Consultation Publique par Voie Electronique

AUTORISATION ENVIRONNEMENTALE
ICPE

Parc éolien Liez & Remigny

Rapport du commissaire-enquêteur
PIECES ANNEXES

PRÉSENTATION DE LA MESURE DE COMPENSATION

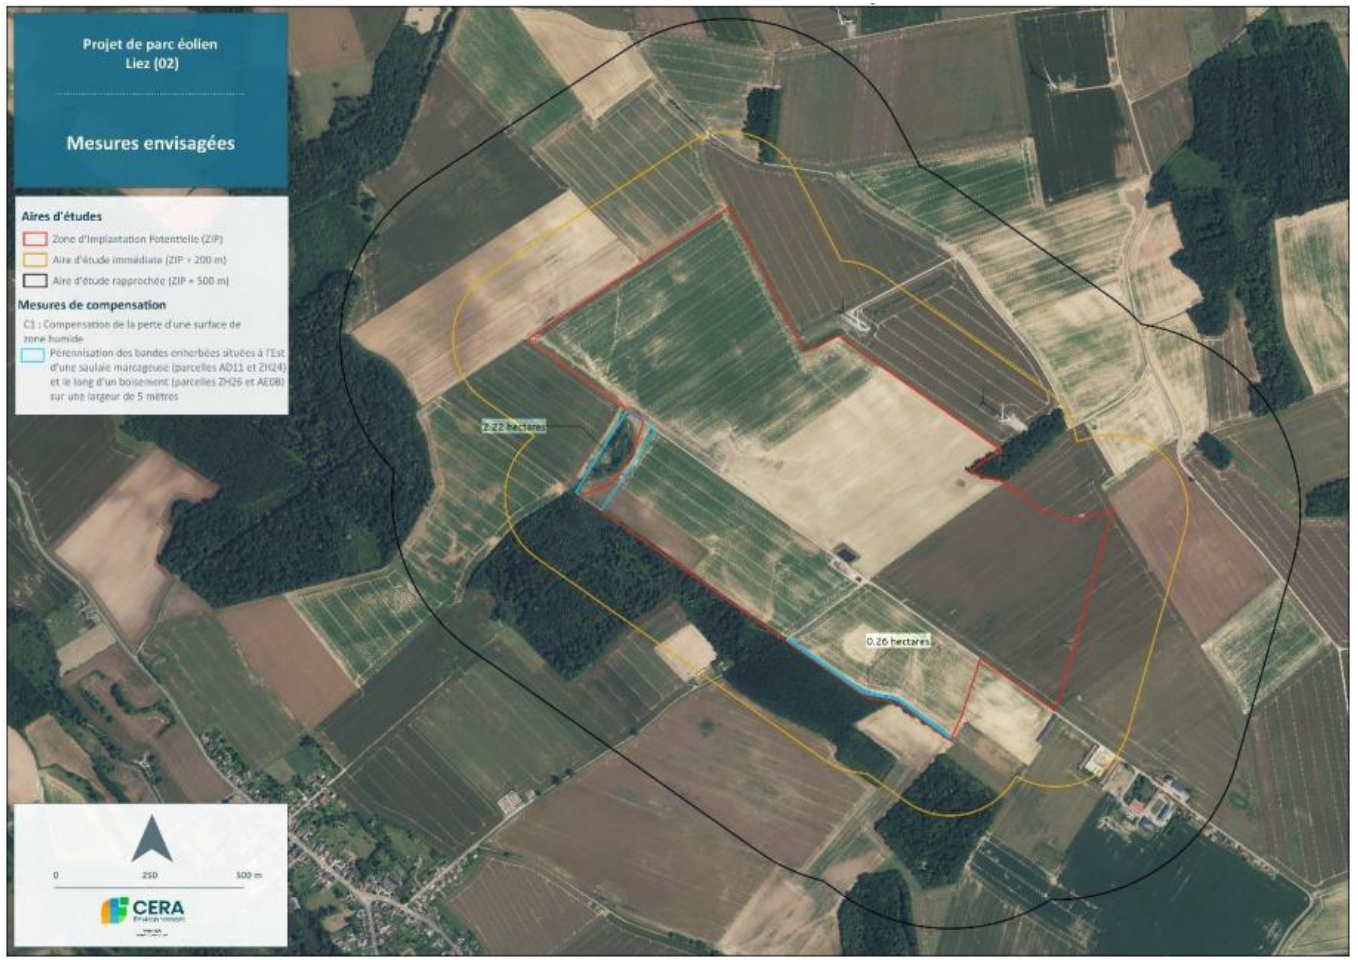
Nous demandons :
• Que l'évitement de la destruction des zones humides soit réellement étudié en priorité.
• Qu'il soit précisé comment seront pris en compte les travaux de raccordement, si leur tracé relève de la compétence du gestionnaire de réseau et s'ils affectent de nouveau une zone humide relevant de la nomenclature « Eau » (rubrique 3.3.1.0). Le cas échéant, il conviendra de déposer un dossier complémentaire ou d'actualiser l'étude d'impact

• Que soit précisé un suivi écologique rigoureux sur au moins dix ans (plan décennal) permettant de vérifier la fonctionnalité de la zone humide recréée ou compensée.

Pérennisation des bandes enherbées à l'est d'une saulaie marécageuse et le long d'un boisement

Parcelles AD11 et parcelle ZH24 (en partie)	2,22 ha
Parcelles ZH26 et AE08 (en partie)	0,26 ha
Total	**2,48 ha**

PHOTOMONTAGE N°40

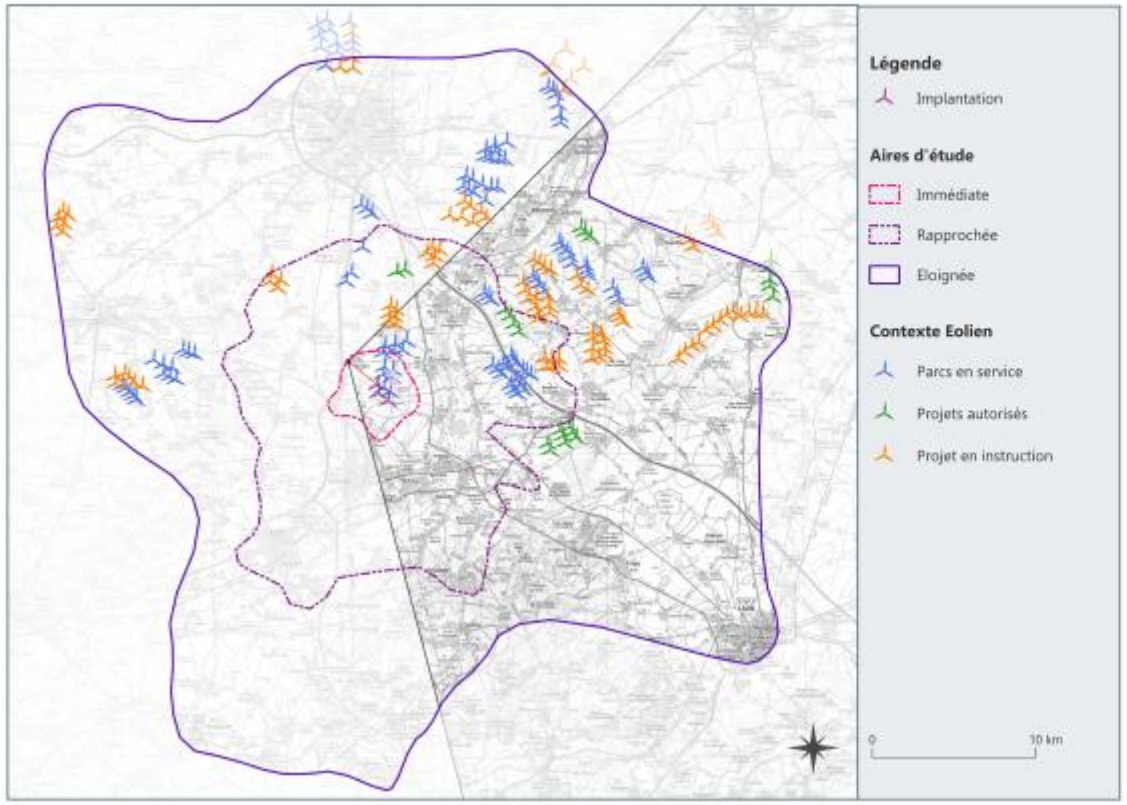
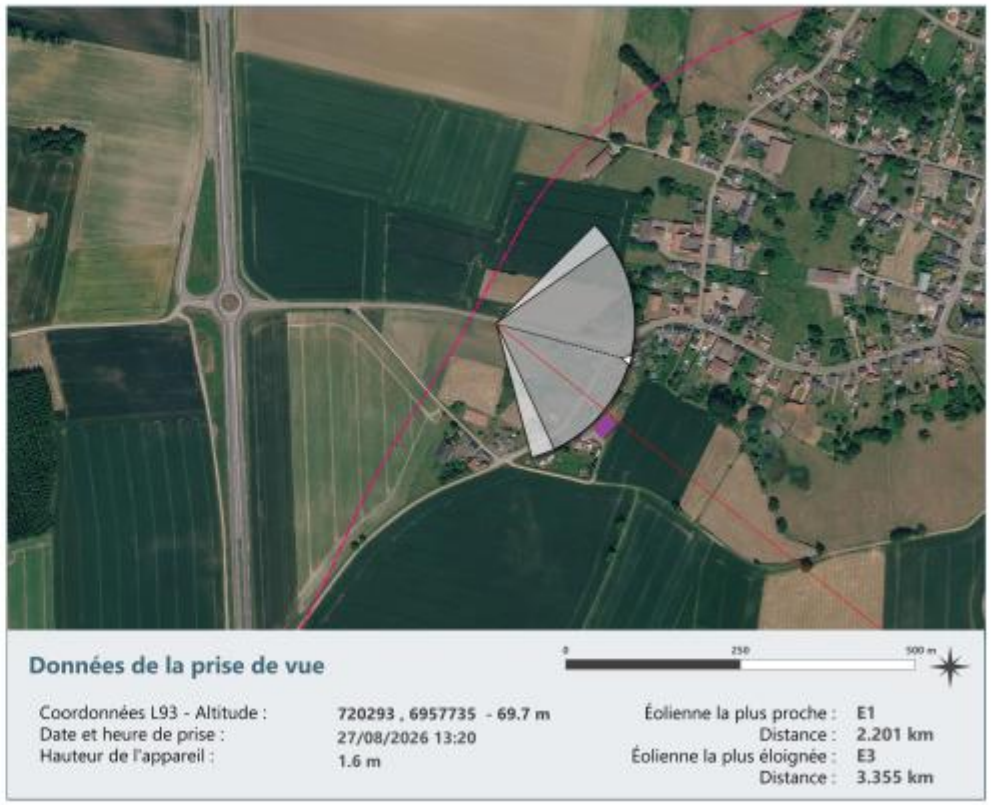
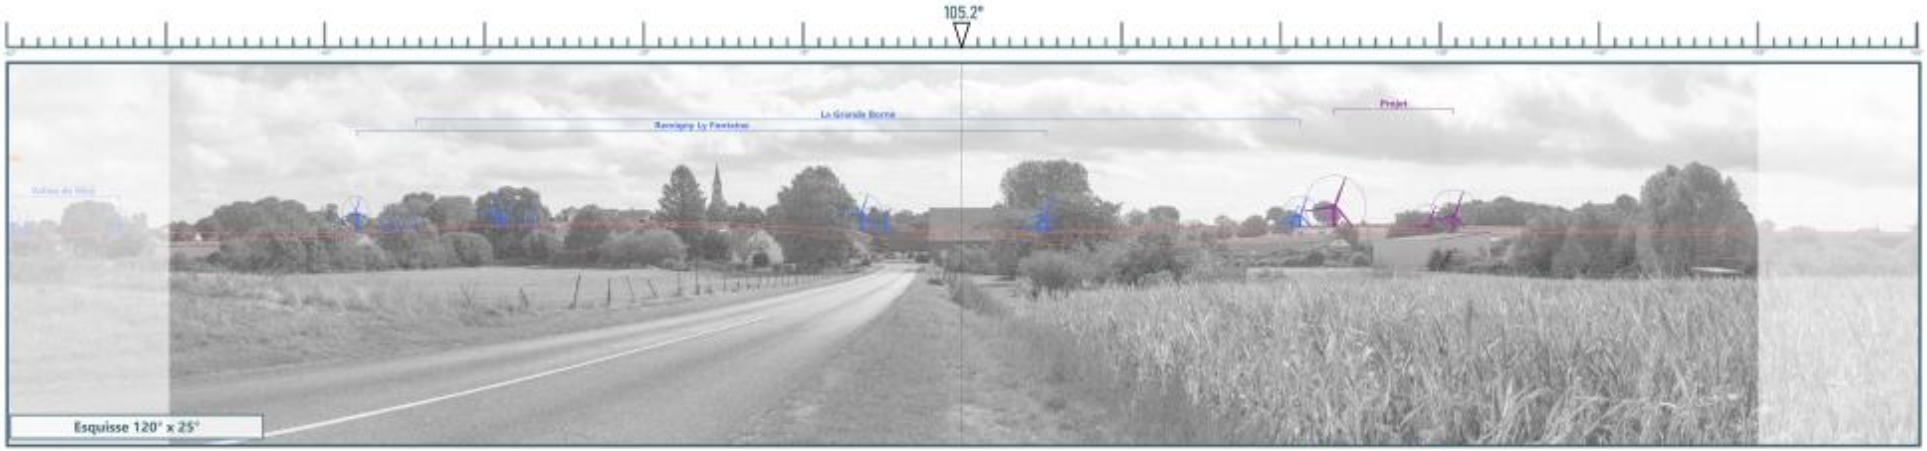
Le dossier comporte un nombre insuffisant de photomontages. Il est très difficile pour les riverains de se représenter concrètement l'impact visuel des éoliennes depuis les villages alentours. De plus, les modalités d'implantation des écrans

Nous demandons :
• La réalisation de photomontages supplémentaires, depuis plusieurs points de vue (pour tous les villages impactés).
• Que si des écrans végétaux sont implantés sur la commune de Liez, ceux-ci s'appuient idéalement sur l'étude réalisée en 2009 par le bureau d'études Claire Environnement, qui a établi un diagnostic du territoire et du bassin versant de notre commune, en lien avec les épisodes récurrents de catastrophes naturelles (CATNAT). Ces plantations doivent, si possible contribuer à réduire les risques de coulées de boue et d'inondation déjà présents sur notre commune.
• Qu'un chapitre spécifique du dossier précise comment ces écrans végétaux seront implantés, entretenus et suivis dans le temps.

Vue n°40 - Vue depuis l'entrée Ouest de Rémigny, vue sur l'église

IMPACT FAIBLE

ILLUSTRATION DE LA MESURE RÉDUCTION DE PLANTATION DE HAIES

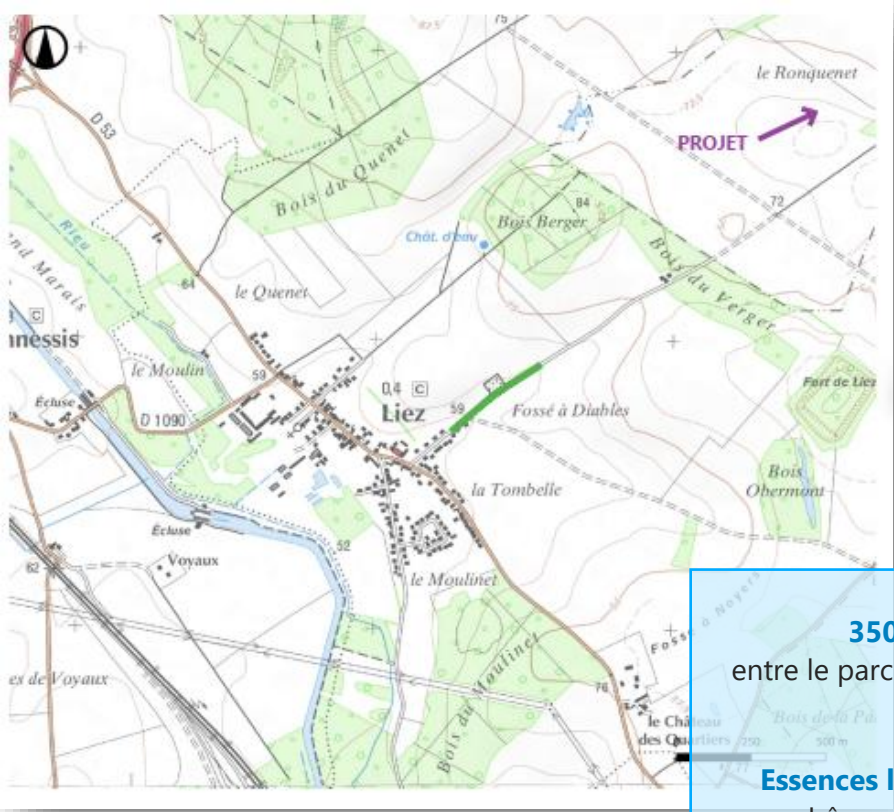
Concernant le programme de plantation d'arbres et de haies, en faveur de la biodiversité, la commune réitère la demande de planter cette haie de l'autre côté de la rue du mont dans le virage des chemins communaux qui permettrait la retenue des boues qui descendent dans le centre du village lors de fortes pluies.
Plusieurs pistes pourraient notamment être étudiées :
– création ou rénovation d'une aire de jeux et d'un espace paysager pour les familles
– installation de panneaux photovoltaïques sur les bâtiments et logements communaux
– rénovation énergétique logements communaux
– création ou amélioration d'équipements sportifs ou de loisirs pour les jeunes et les familles
– et, plus largement, étude d'un dispositif permettant aux habitants de bénéficier directement de la transition énergétique de leur territoire, par exemple au travers d'un projet d'autoconsommation collective ou d'actions de réduction des consommations énergétiques.

350 ml de haies
entre le parc éolien et le village de liez
